4	20	–	104-13		05.13	АПУ2-126-1В,2В-03-АР
3	–	Нов.	59-11		03.13	Многоэтажный жилой дом с нежилыми помещениями, пристроенными магазином, подземной автостоянкой в границах улиц В.Мурзы-Авиационной- Сквозной в Чкаловском районе г. Екатеринбурга
Изм.	Кол.уч.	Лист.	Nдок.	Подпись	Дата	
Гл. арх.		Земцова			03.13	Жилой дом 1В. Подземная автостоянка 2В. Пусковой комплекс 3
Н.контр.		Ранкова				
Зав.пущ.		Остроумова				
Разраб.		Спиридова				Стадия: Р; Лист: 36; Листов:
Проверил		Земцова				Отделочный план 1 этажа на отм.+5,500; +6,000
Исполнил		Спиридова				ЗАО "Корпорация "Атомстройкомплекс"

4	14	–	104-13		05.13	АПУ2-126-1В,2В-03-АР
3	–	Изм.	59-13		03.13	Многоэтажный жилой дом с нежилыми помещениями, пристроенными магазинами, подземной автостоянкой в кронштадтском районе г. Екатеринбурга. Многоэтажные- Секция В Чкаловском районе г. Екатеринбурга
Изм.	Кол.уч.	Лист	Nдок.	Подпись	Дата	
ГА. арх.		Земцова			05.13	Жилой дом 1В. Подземная автостоянка 2В. Пусковой комплекс 3
Н.контр.		Ранкова				
Зав.груп.		Острогорская				
Разраб.		Снитцева				Отделочные планы 13...14 этажей.
Проверил		Земцова				
Исполнил		Снитцева

АПУ2-126-1В,2В-03-АР	
4	14	–	104-13		05.13	Многоэтажный жилой дом с нежилыми по

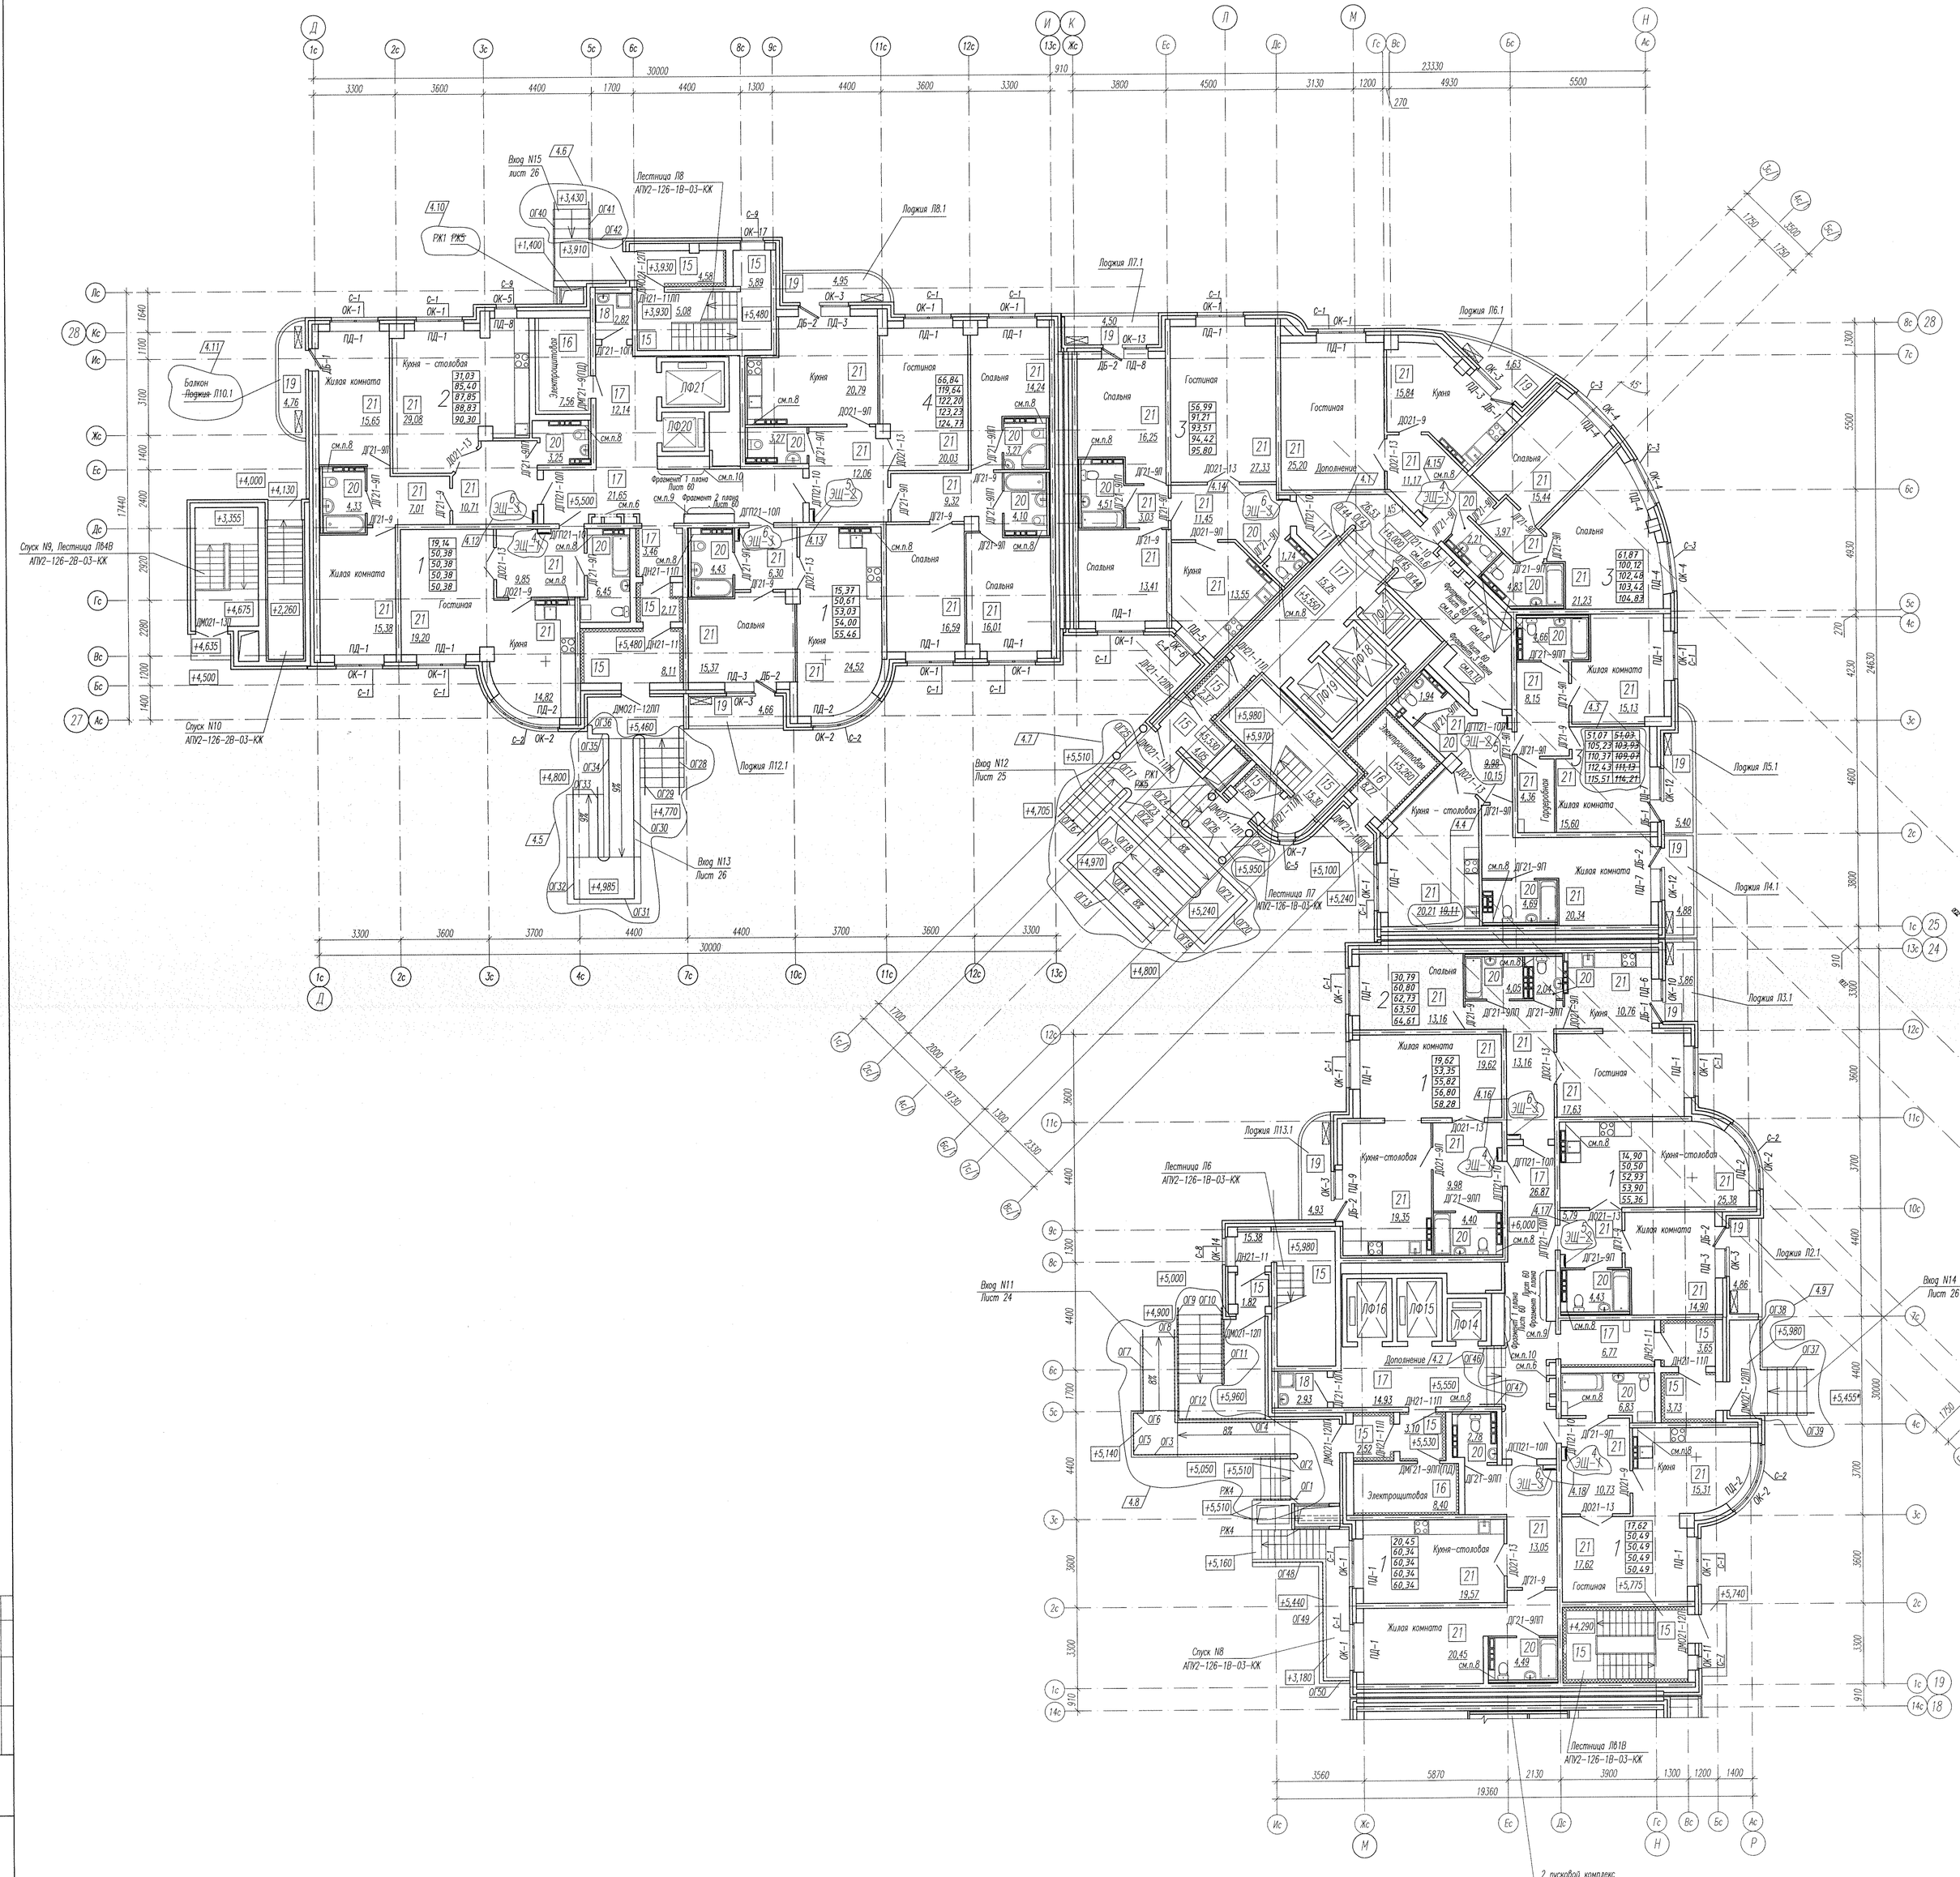
6. Низы ограждения электроплитой выполнить в перегородке из силикатного кирпича производства SMart, в квартирах – из ГВЛ толщиной 12мм в 1 слой по каркасу КНАУФ, схема см. лист 35(~~Установить щит этажный ЩЭ-1 (щитки ЩЭ-1) учтены в спецификации элементов заполнения оконных и дверных проемов лист 59.~~)

10. Стояки ВК защить листами ГВЛ в 2 слоя по каркасу ТИГИ КНАУФ с устройством на 1 этаже отверстия ~~800х1600(h)~~ 890х1610(h), низ на высоте 300 мм от пола (уточнить по месту) с последующей установкой щита этажного (ЩЭ2-ЩЭ-1 (щитки ЩЭ2-ЩЭ-1) учтены в спецификации элементов заполнения (оконных и) дверных проемов на листе 59.

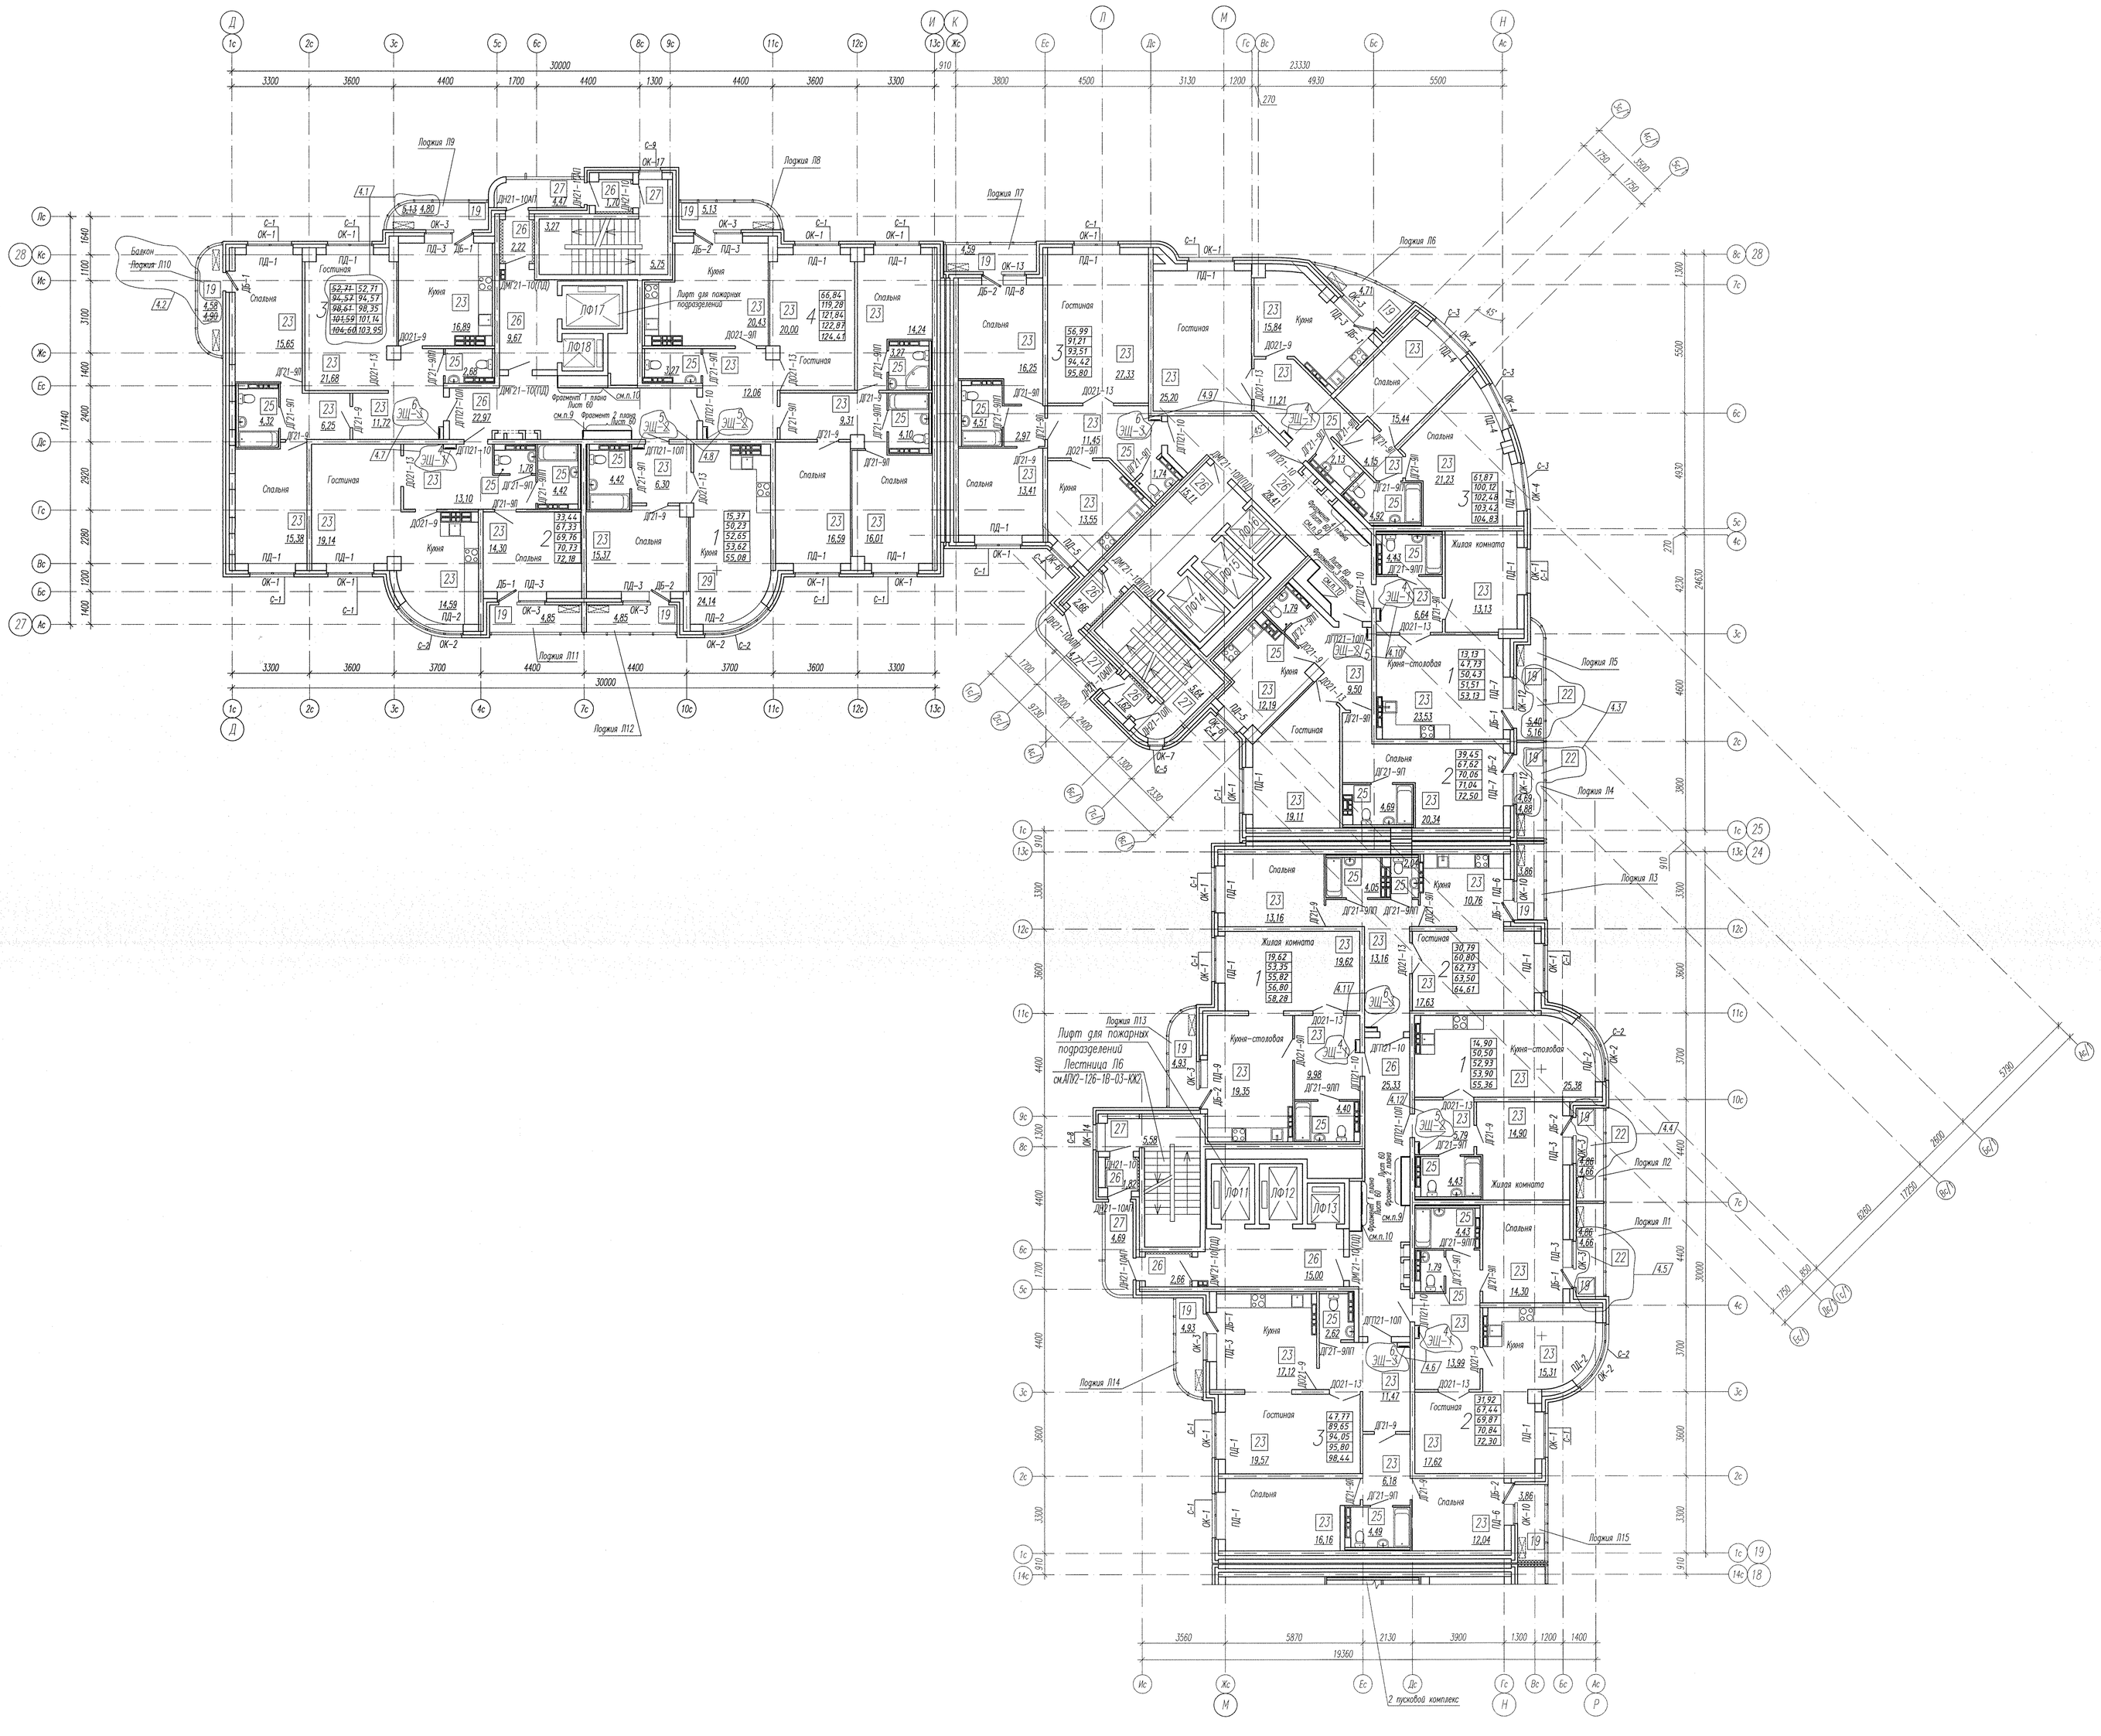
5. Ниши для этажных электрощитков выполнить в перегородках из силикатного кирпича производства SiMel, в квартирах – из ГВЛ толщиной 12мм в 1 слой по каркасу КНАУF, схема см. лист 35. ~~Установить щит этажный ЩЭ-1 (штрих-эскиз), ЩЭ-1 учтены в спецификации элементов заполнения оконных и дверных проемов лист 59.~~

9. Стояки коммуникаций ОВ в общих коридорах зашить листами ГВЛ толщиной 12мм в 2 слоя по каркасу ТИГИ КНАУF с последующей установкой (АР2 ЩЭ-1) см. лист 60. Этажные щитки (АР2 ЩЭ-1) учтены в спецификации элементов заполнения ~~оконных и дверных проемов~~, лист 59. А.14

10. Стояки ВК зашить листами ГВЛ в 2 слоя по каркасу ТИГИ КНАУF с устройством ~~на 1-м этаже~~ отверстия 880х1660(h) 880х1610(h), на высоте 300 мм пола (уточнить по месту) с последующей установкой щита этажного (АР2 ЩЭ-1) ~~(штрих)~~ (АР2 ЩЭ-1) учтены в спецификации элементов заполнения ~~оконных и~~ дверных проемов на листе 59. А.13
